“Consultas Licitación Pública “Servicio de desarrollo de ingeniería y ejecución del sistema de Insonorización para las Subestaciones Eléctricas e Rectificación (SER)”

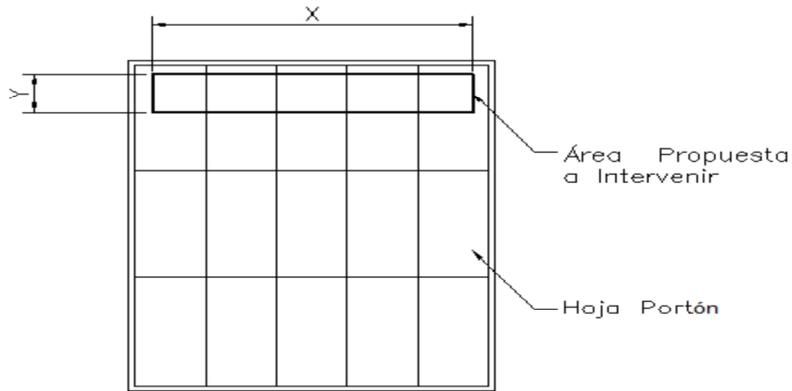
112. Indicar área libra para romper sobre portón.

R112: Esta información deberá levantarse por le adjudicado en el desarrollo de la

ingeniería

1 Vista Frontal Portón

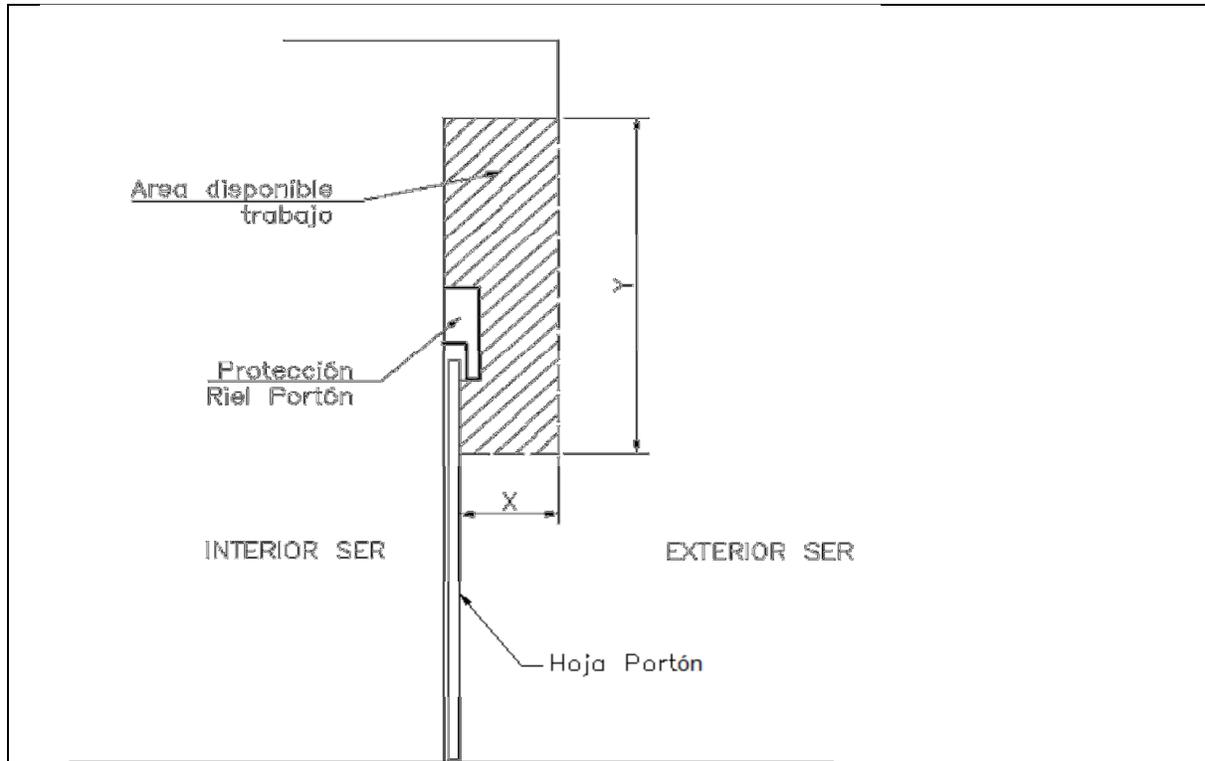
114. Favor aclarar opción de romper portón en la parte superior, a continuación se indica propuesta.

Se solicita confirmar medidas de X e Y, para evitar perforación de muro, y romper sólo parte superior de portón.

R114: Ver R112, R69 y R79. El desarrollo de la solución de ingeniería se revisará con el adjudicado.
